GT REE (ED) Consulta UNEFA

12 de noviembre 2020

Comentarios a las especificaciones de detalle: Estudios de estabilidad e impedancias de conexión de los módulos de parque eléctrico

Figura 1: Comportamiento de un módulo de parque eléctrico en caso de falta franca en el punto de conexión a la red.

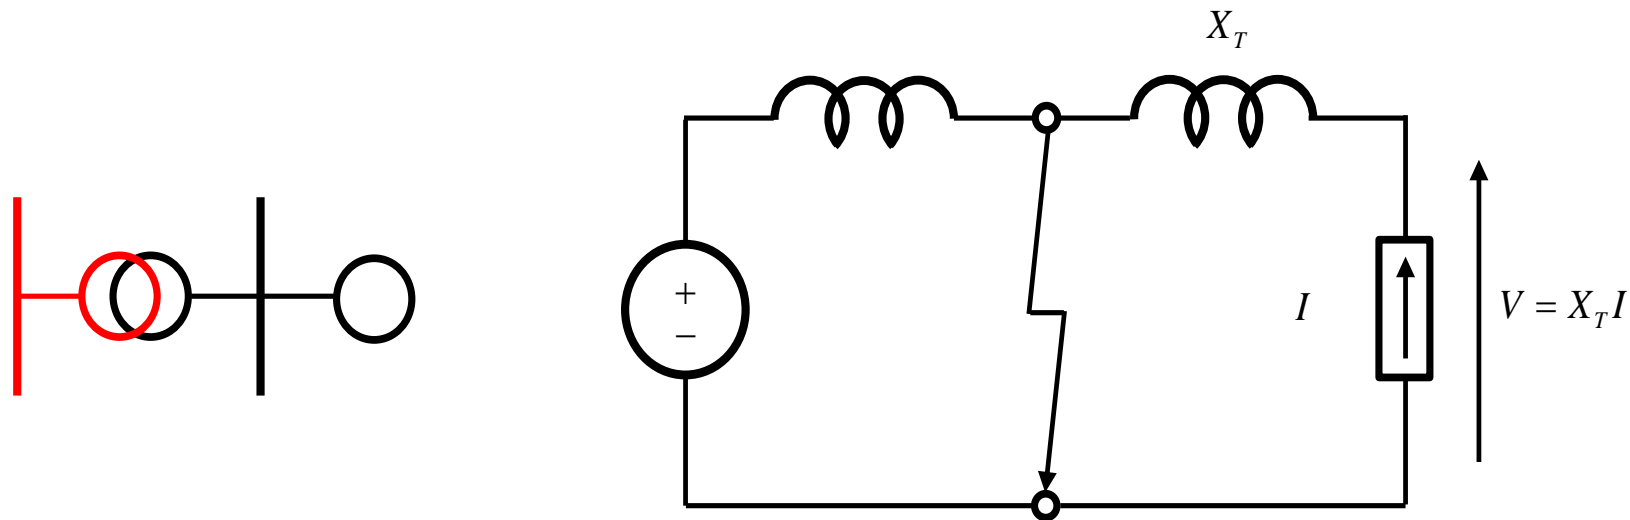
La Figura 1 muestra un circuito equivalente que representa el comportamiento de un módulo de parque eléctrico en caso de falta franca en el punto de conexión. Debe notarse que si bien el requisito de robustez requiere que los módulos de parque eléctrico soporten huecos en el punto de conexión, los inversores y aerogeneradores son ensayados en sus terminales.

Figura 2: Requisito de robustez y tensiones en bornes de inversores/aerogeneradores en caso de falta franca de 250 ms en el punto de conexión a la red.

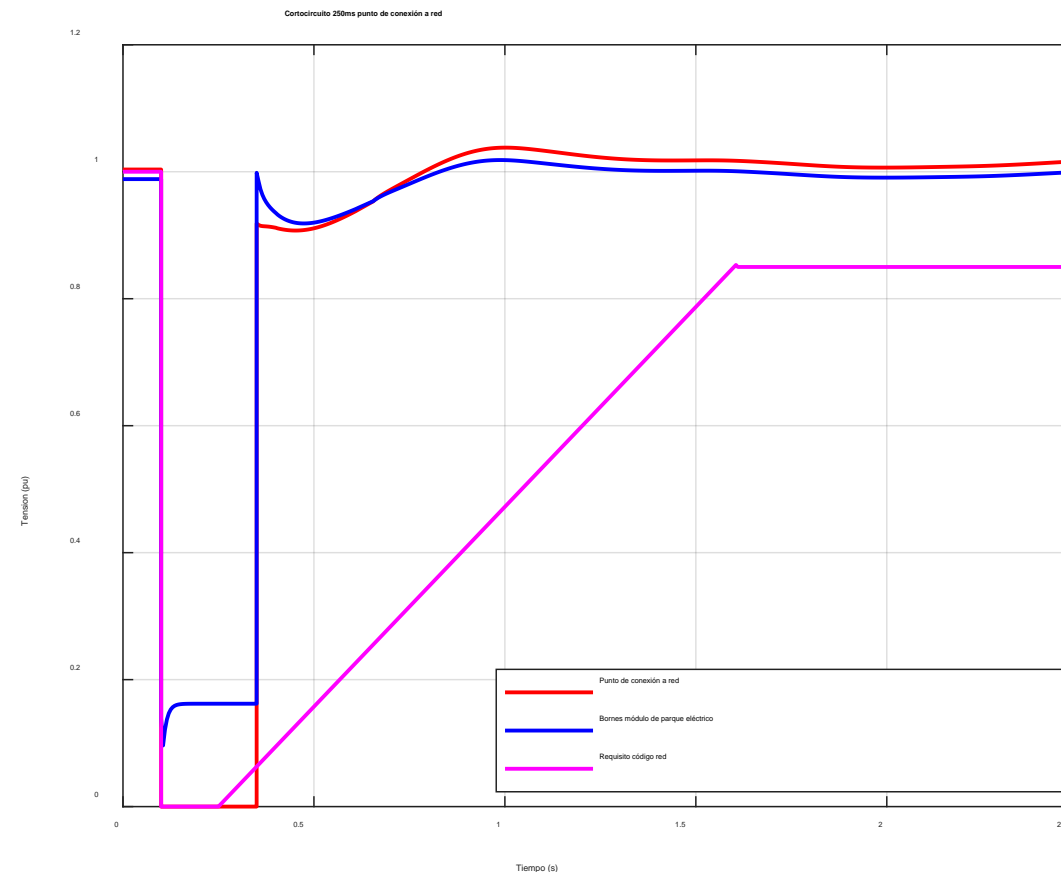
A modo de ejemplo, la Figura 2 muestra como un módulo de parque eléctrico conectado a la red de transporte no se desconectaría en caso de una falta de 250 ms en el punto de conexión gracias la inyección de corriente reactiva por parte de los inversores y aerogeneradores durante la misma.

En efecto, la corriente reactiva suministrada por los inversores y los aerogeneradores eleva las tensiones en bornes de los mismo y logra que éstos no se desconecten.

La elevación de tensión durante la falta es exactamente igual de la reactancia equivalente (en %) de los transformadores de conexión de los inversores y aerogeneradores (6%) y de las plantas y parques (12%) a la red que resulta igual a $6\%+12\%=18\%$.

Figura 3: Impedancias típicas de conexión de inversores y aerogeneradores a la red de transporte.

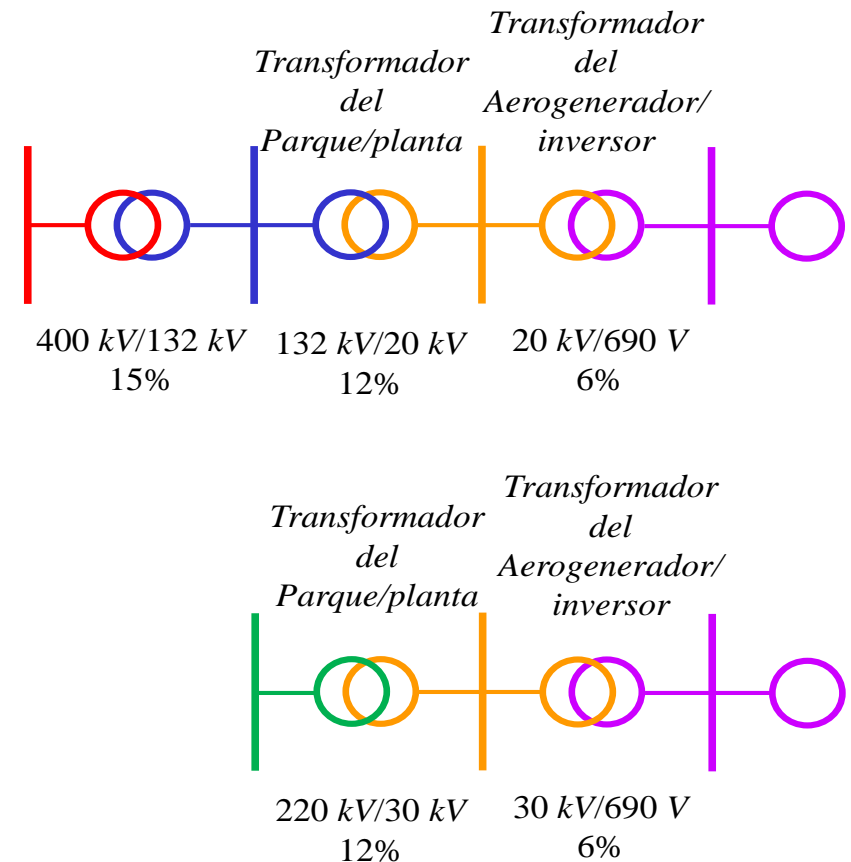
La Figura 3 pone dos ejemplos de las impedancias de conexión de inversores y aerogeneradores a la red de transporte: conexión a la red de transporte a 400 kV y conexión a la red de transporte a 220 kV.

El caso elegido para ilustrar el comportamiento de los módulos de parque eléctrico es el caso de menor impedancia.
